LICITACIÓN PÚBLICA NACIONAL N° 03/2021
EXPTE 1370/2021 RESOLUCIÓN RECTORAL 115/2022
OBRA N° 618 HOSPITAL ESCUELA FACULTAD DE PSICOLOGIA
CIRCULAR MODIFICATORIA CON CONSULTA N° 4

SECRETARÍA DE PROYECTOS Y OBRAS - UNT	
DIRECCIÓN DE PLANEAMIENTO FÍSICO / DIR. GRAL. DE CONSTRUCCIONES UNIVERSITARIAS	
Proyecto:	ESCALA: 1:205
Obra Nueva:	13 12
Control de documentación:	4 5
Fecha:

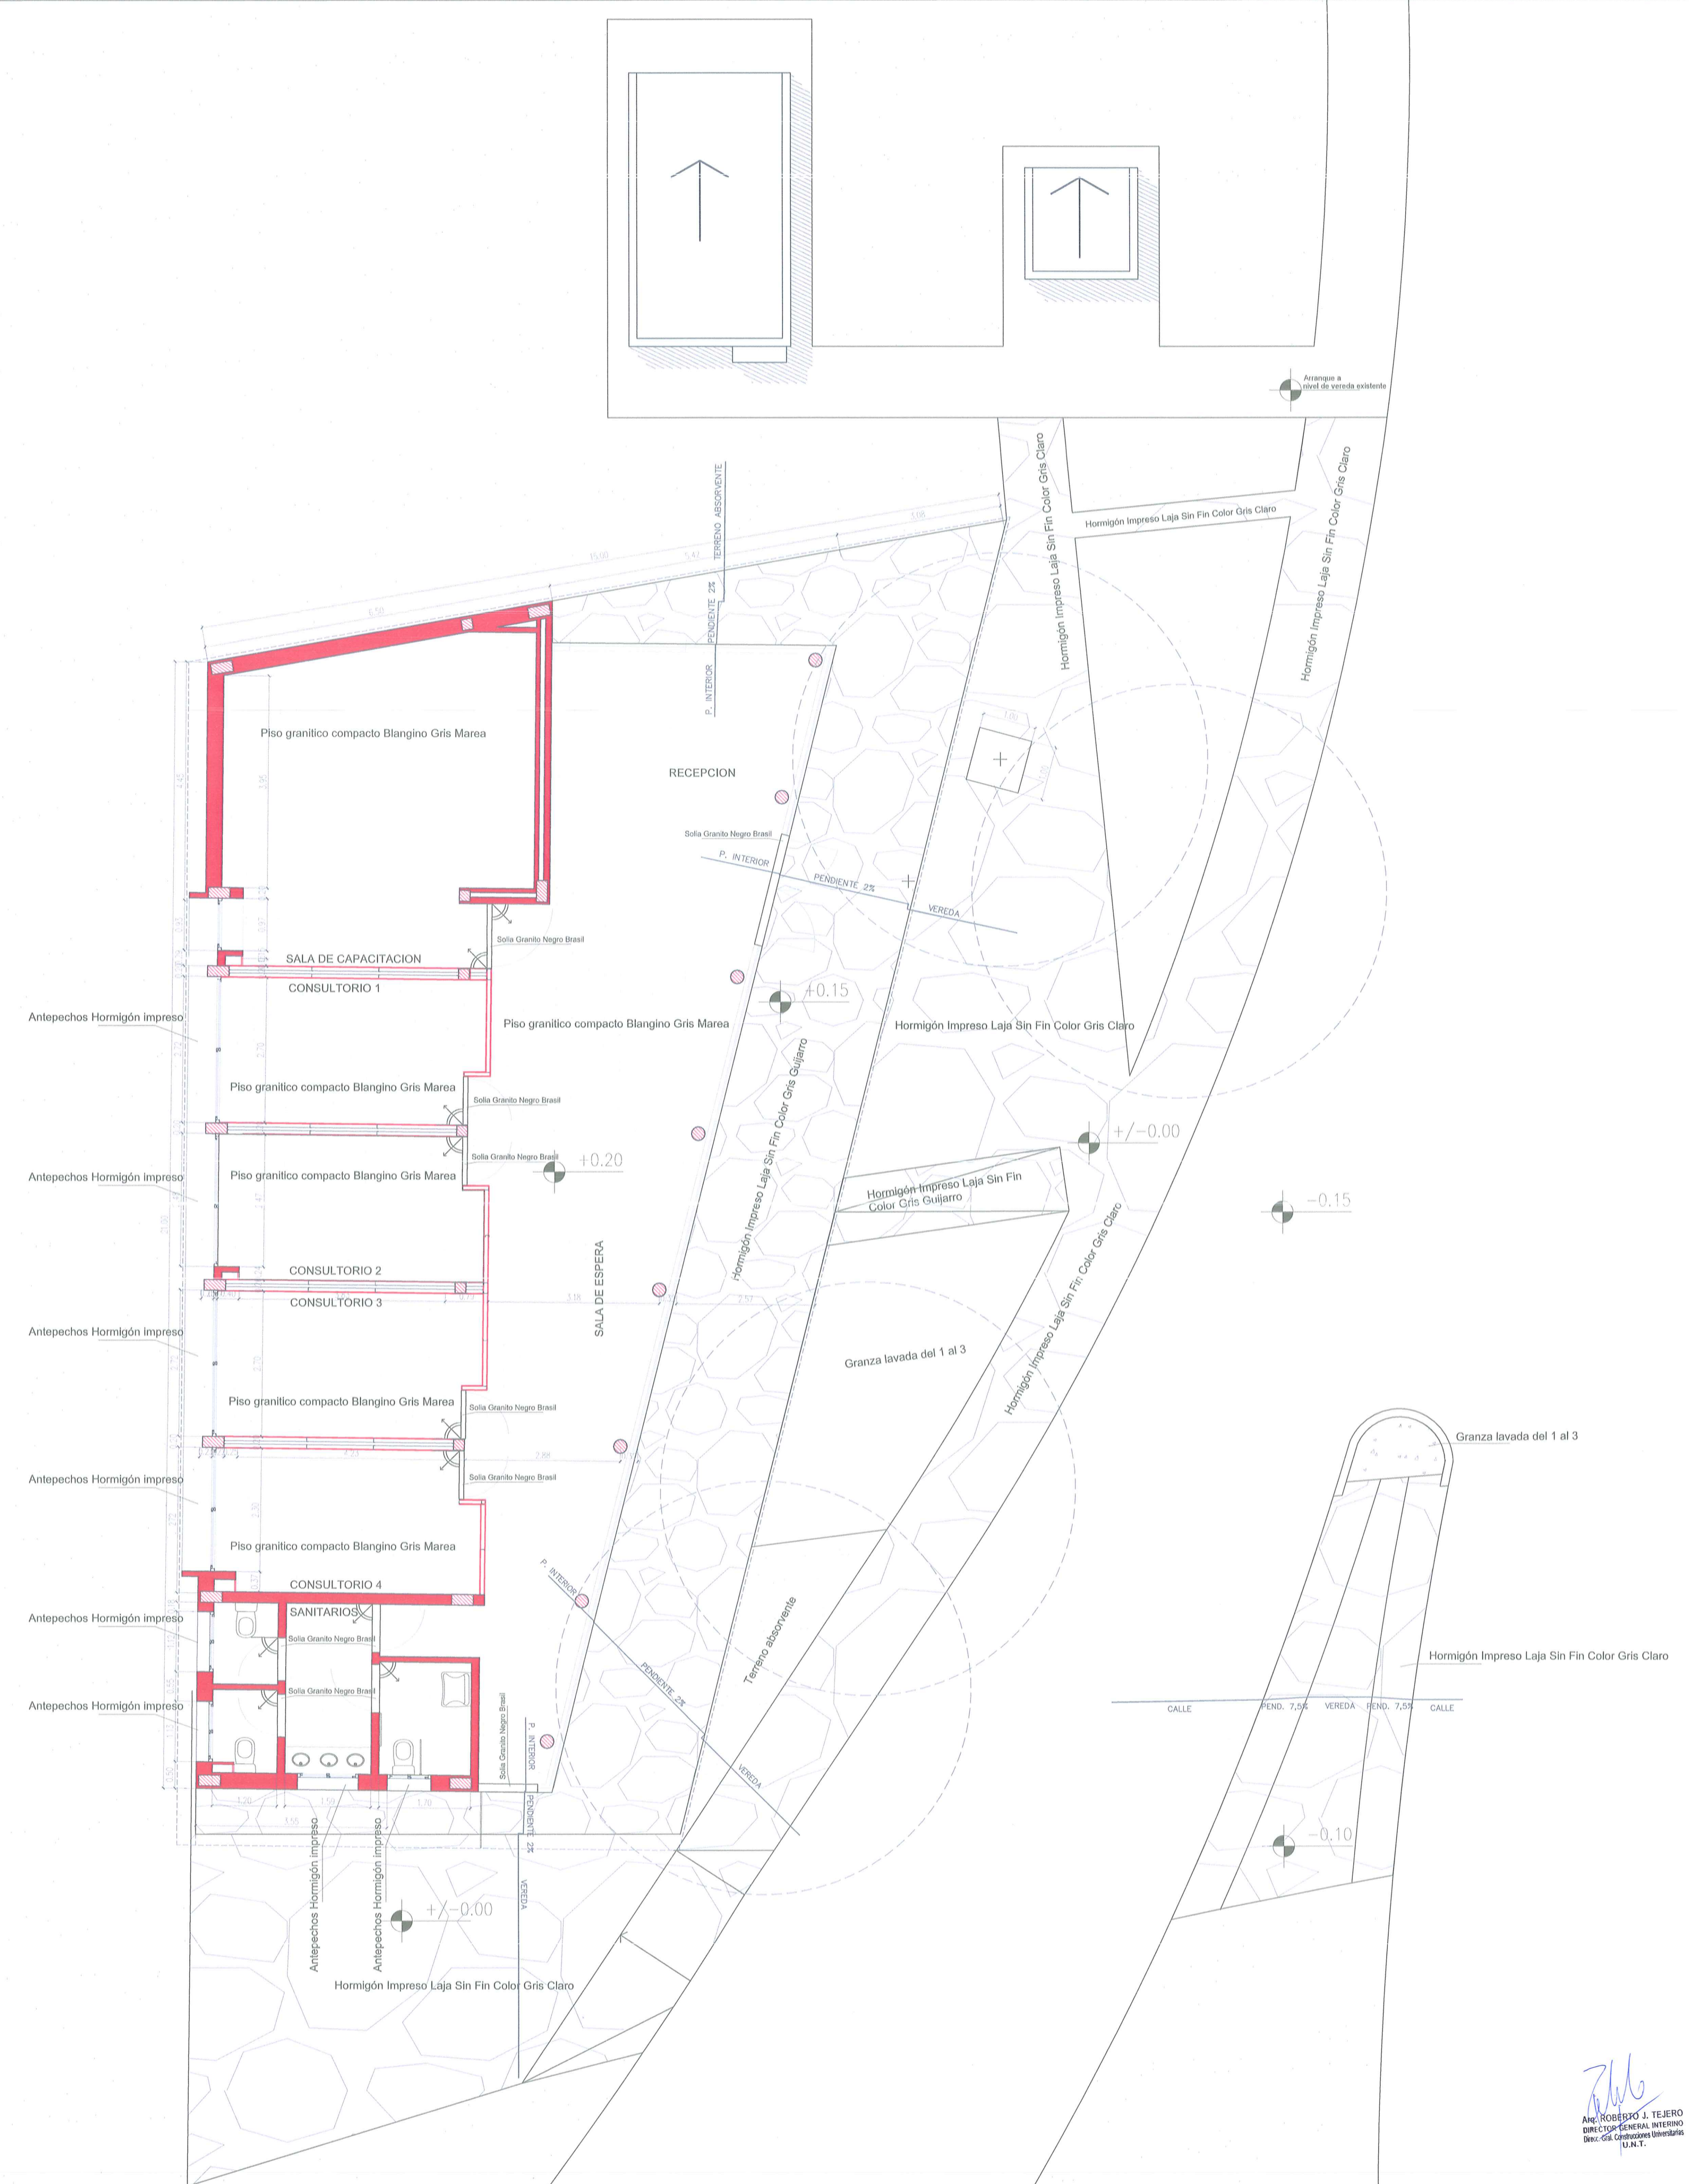
Piso exterior; límites, terminaciones de piso y rampa

Umbrales y solias, dónde?

Antepechos de H° impreso dónde? No aparece en el detalle.

Se encuentra detallado en el plano de detalle 4.5 anexo a la documentación original.

Se encuentra detallado en el plano de detalle 4.5 anexo a la documentación original.

Todos los antepechos se ejecutarán en H° Impreso, Se encuentra detallado en el plano de detalle 4.5 anexo a la documentación original.

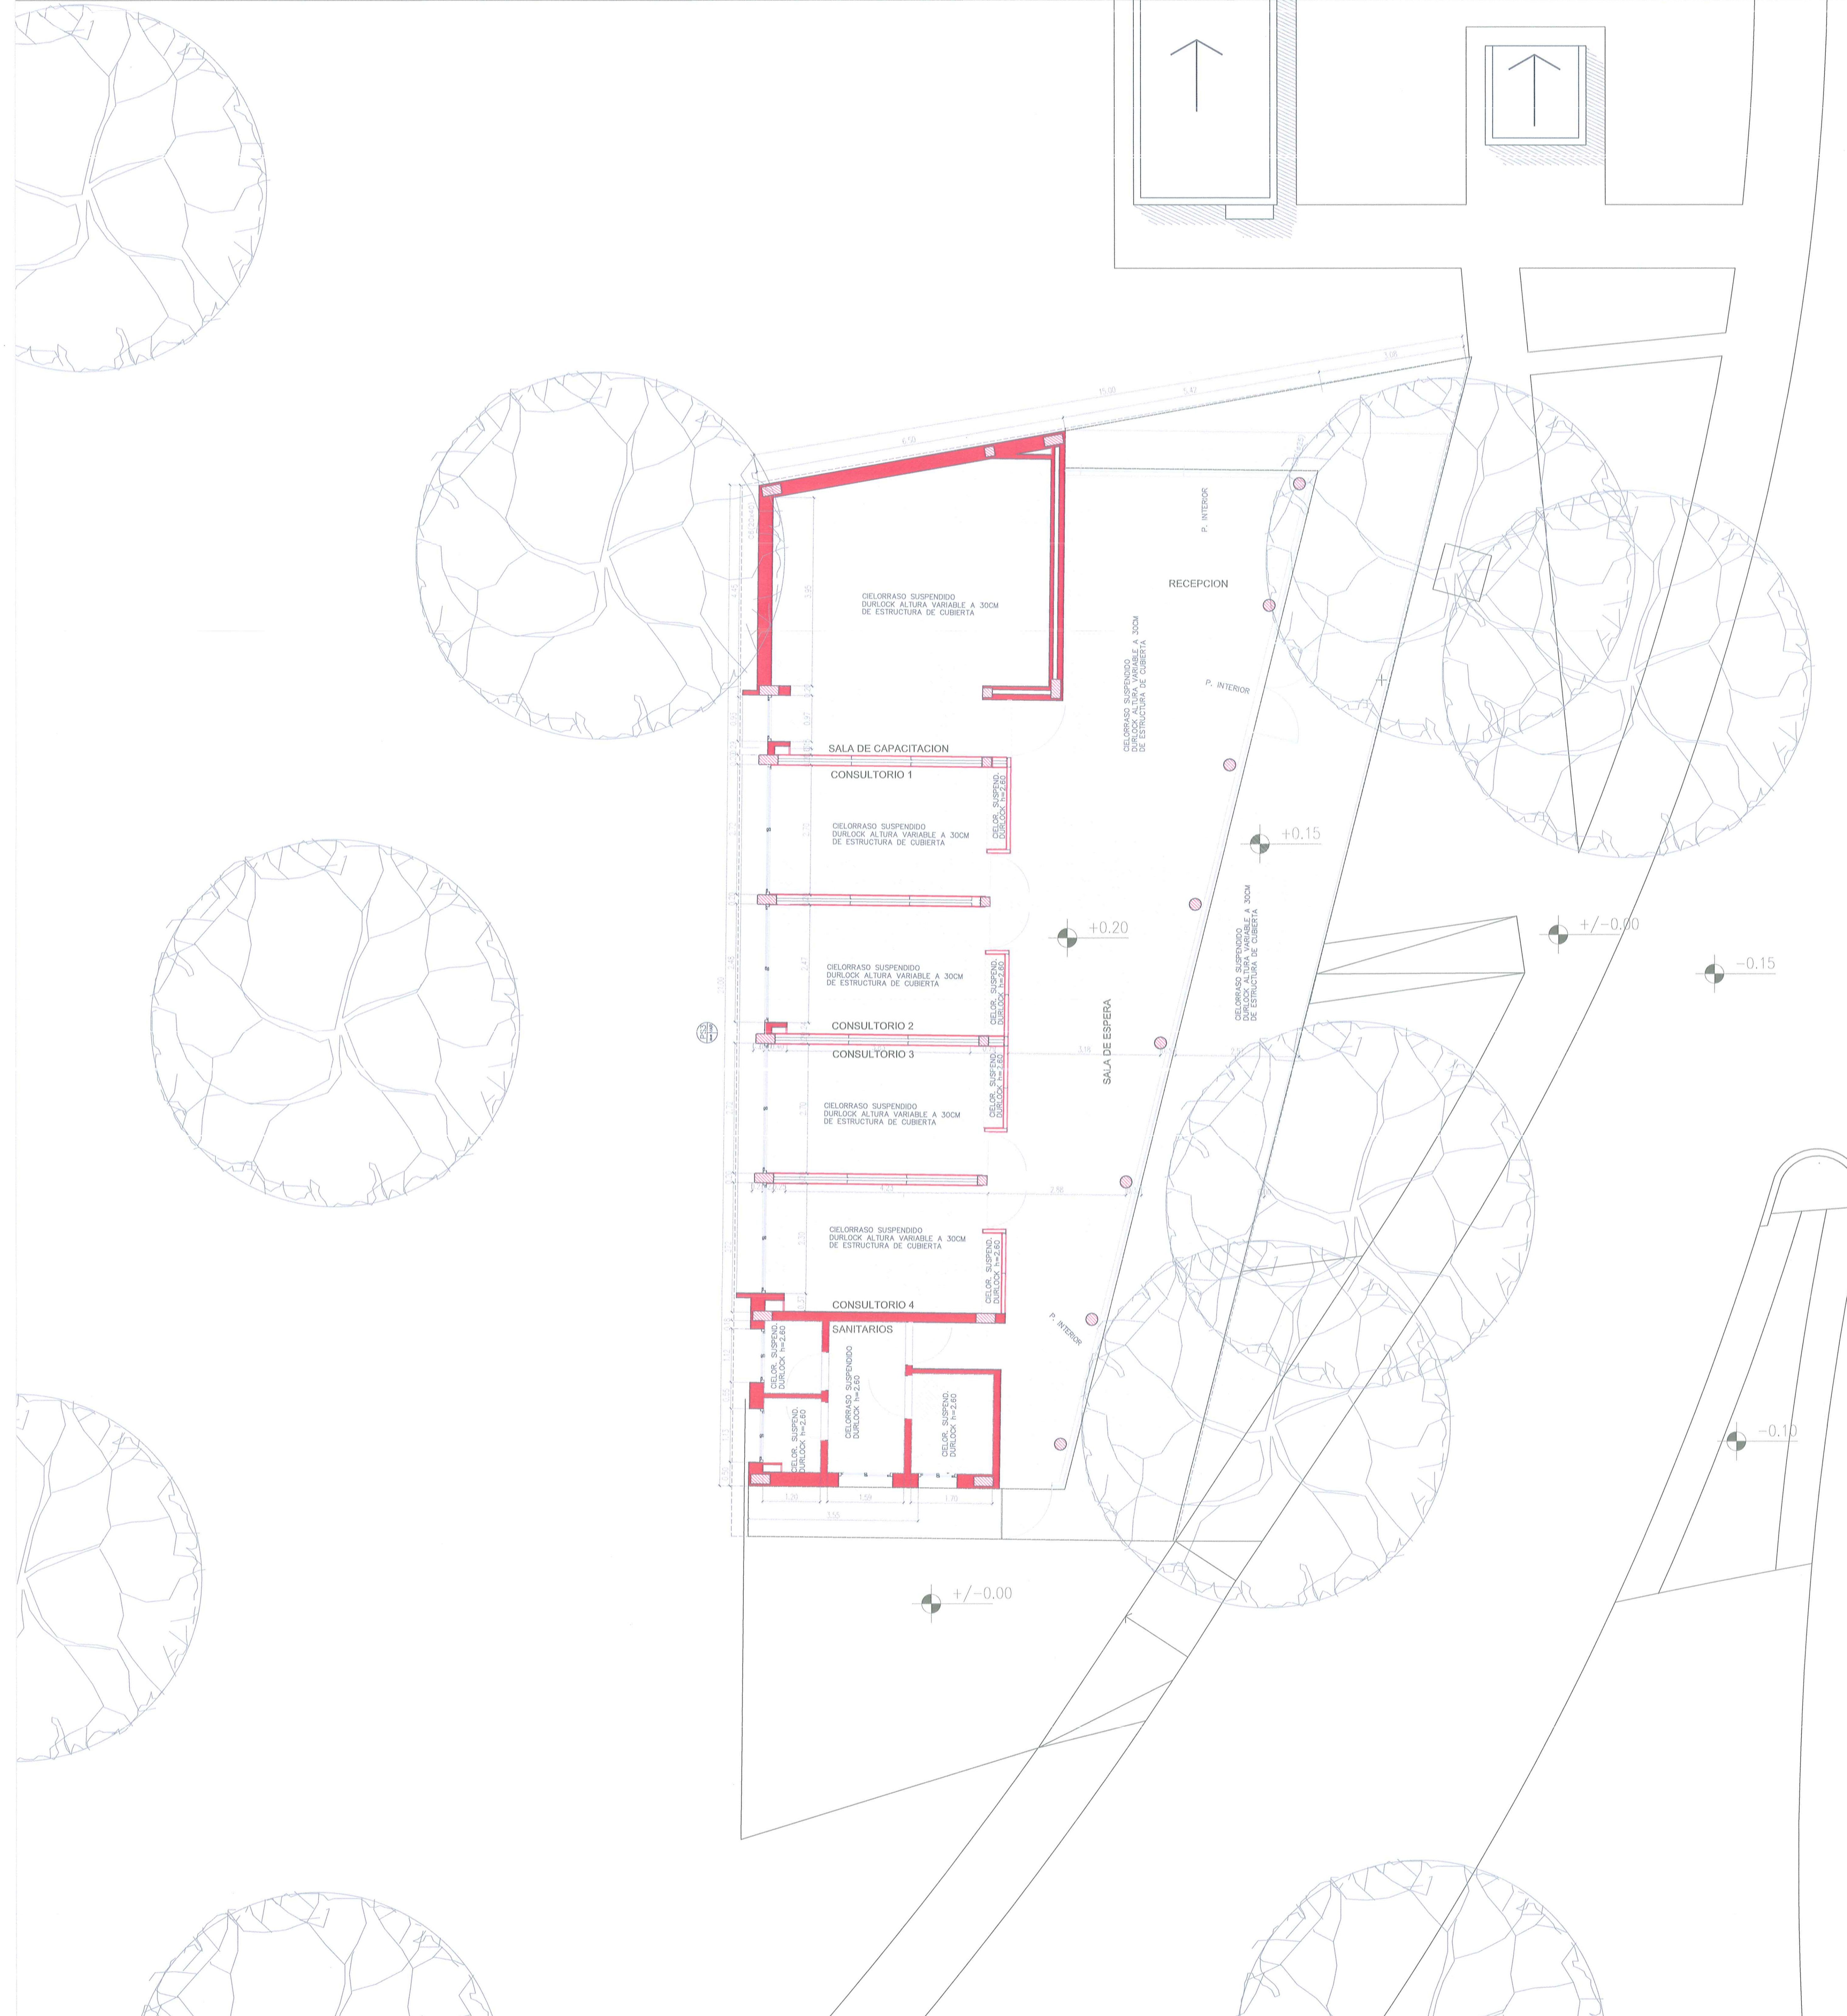
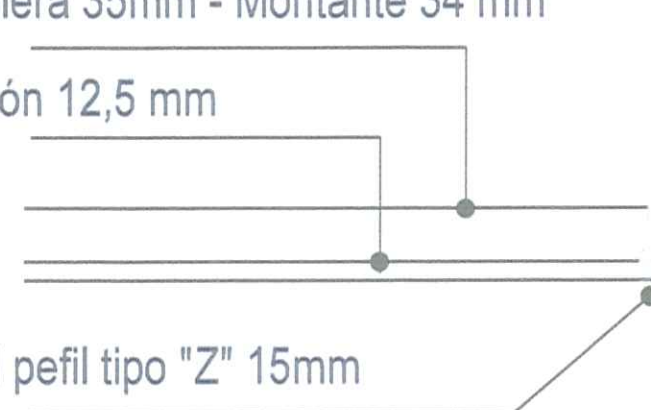
Cielorrasos: La parte semicubierta lleva placas superboard?

Todo el cielorraso deberá ser ejecutado con placa Yeso cartón Estandar de 12,5 mm de espesor, con buña de terminación z en el perímetro de cada local y en sector semicubierto, según lo especificado en el punto 16.2 del PETP y el plano de detalle 4.6 anexo a la documentación original.
